AUSM
Associação dos Usuários da Água da
Bacia Hidrográfica do Rio Santa Maria

3. SUGESTÕES PARA RESOLUÇÃO DEFINITIVA DE PENDÊNCIAS INFLUENTES SOBRE A GESTÃO/OPERAÇÃO DO SISTEMA

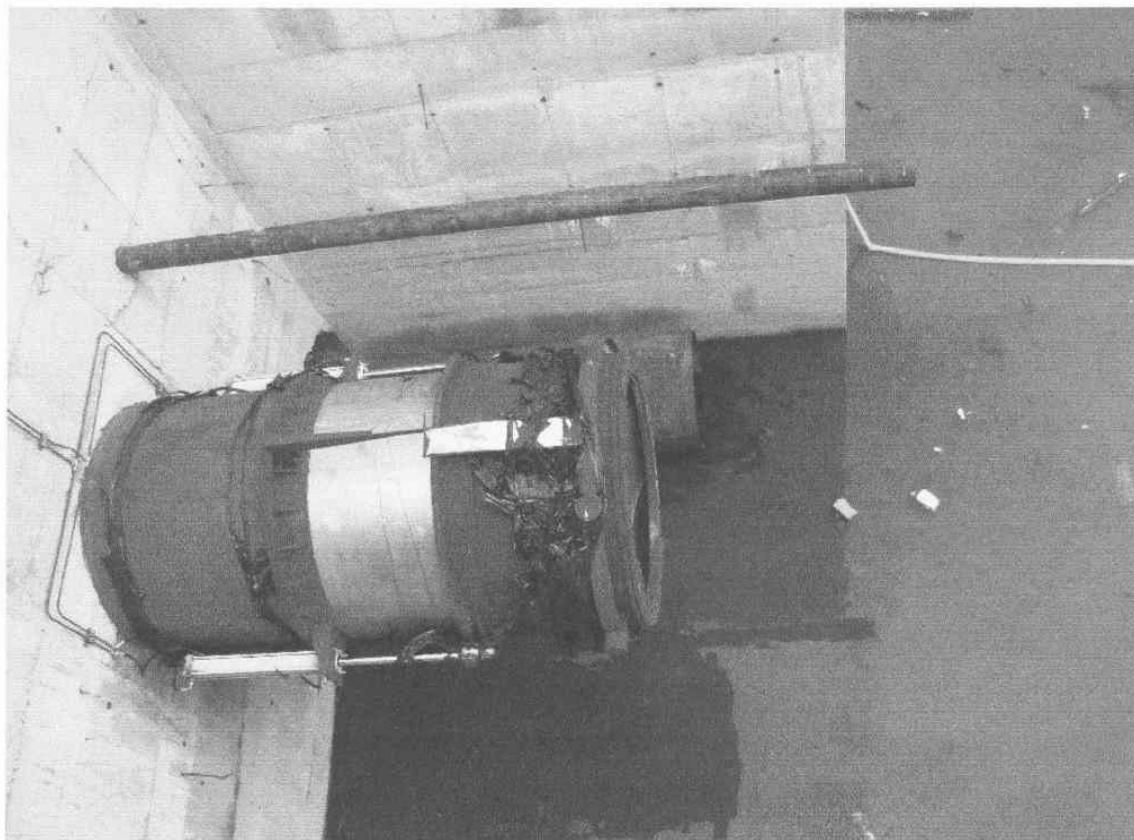
A rigor, este não foi projetado com qualquer mecanismo de regulagem para operar como comporta, e, assim, por toda a informação fornecida pela construtora responsável pelo que está executado, não tem condições técnicas e estruturais para operar como comporta, sendo, com certeza, elemento de alto risco para o barramento, se agora for adaptado para esta função.

De qualquer forma, examinando *in loco* a obra do barramento, verifica-se que esta tubulação não tem nenhum mecanismo de controle previsto para sua operação.

A foto acima mostra as estruturas de saída (face de jusante do barramento), da comporta de derivação da vazão de regularização com seu mecanismo de controle de fluxo/vazão, e, atrás e abaixo desta, o tubo que derivará a vazão de regularização durante o enchimento da barragem, este sem nenhum mecanismo de controle, porque, segundo os construtores (Construtora Odebrecht, à época), será lacrado assim que o nível da água acumulada na barragem chegue até a comporta de derivação definitiva da vazão de regularização.

Observa-se também, no tubo de derivação da vazão de regularização para o período de enchimento da barragem/reservatório, uma diferença de localização entre sua entrada, na face de montante do barramento e a saída, na face de jusante, o que faz supor que haja uma curva desta tubulação no corpo do barramento, provavelmente horizontal (na cota

129), o que agravaria ainda mais os efeitos de sua operação ao longo da vida útil da barragem, podendo comprometê-la.

Assim, entendemos inaceitável, por inadequada, a sugestão de transformação desta tubulação em tomada de água de drenagem de fundo, também pela sua dimensão insuficiente para esta função (1.000 mm).

Vista da Estrutura da Tomada de Água construída junto à margem direita do Arroio Taquarembó.

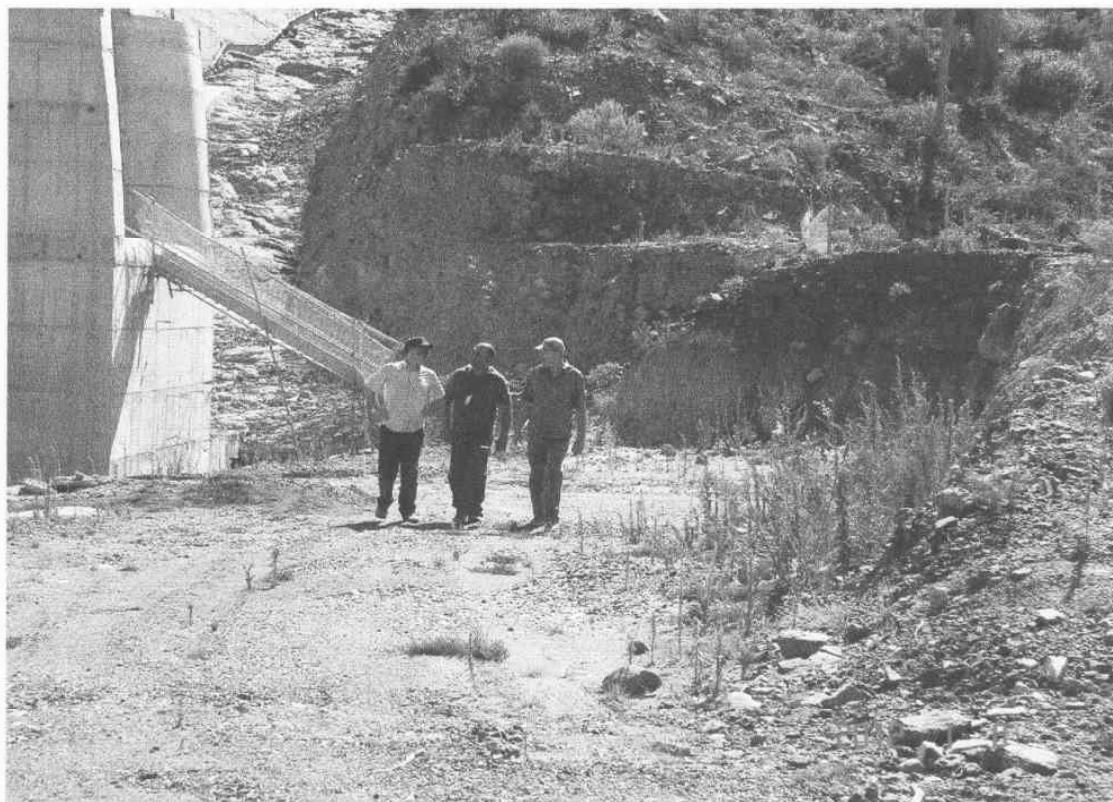
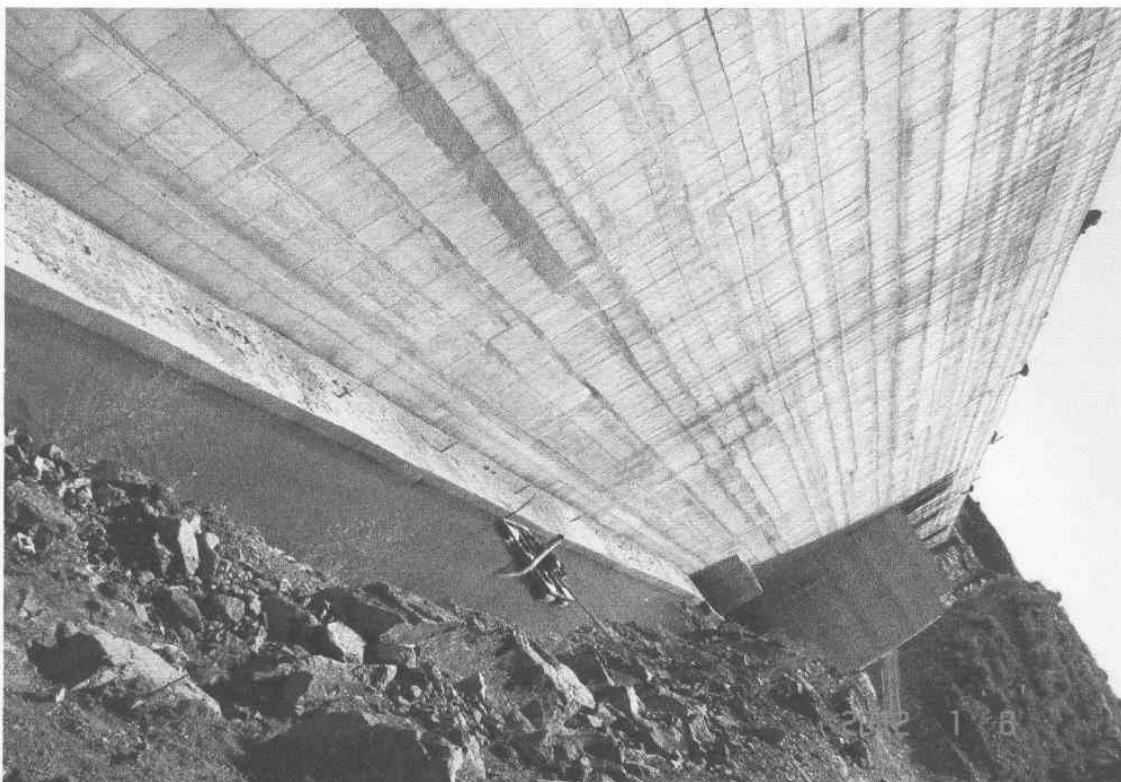
A comporta/tomada de água que derivará água para regularização e para o Canal da Margem Direita do arroio Taquarembó, não tem acesso pela margem esquerda, onde se situam as vias de acesso à obra, canteiro de obras e futuras instalações de vigilância e localização das infraestruturas de operação da barragem e seus canais.

A princípio, não é mais possível construir acessos para passagem sobre o vertedouro, situado na parte central do barramento. E na margem direita do arroio Taquarembó, está situada a APP do reservatório, e, na sequência deste, propriedades privadas.

Até mesmo para o acionamento da comporta, da forma como está construída, o único acesso se dará pelo túnel de inspeção do barramento, já construído no corpo deste.

Esta situação impossibilita manutenções necessárias na comporta e seus mecanismos, chegada até ela com materiais e equipamentos, e, especialmente, acionamento em caso de cheias e situações de emergência e risco para o barramento e adjacências.

Precisa ser prevista/projetada/construída uma solução para este que é um problema sério e poderá ser motivo para não liberação da barragem para operação.
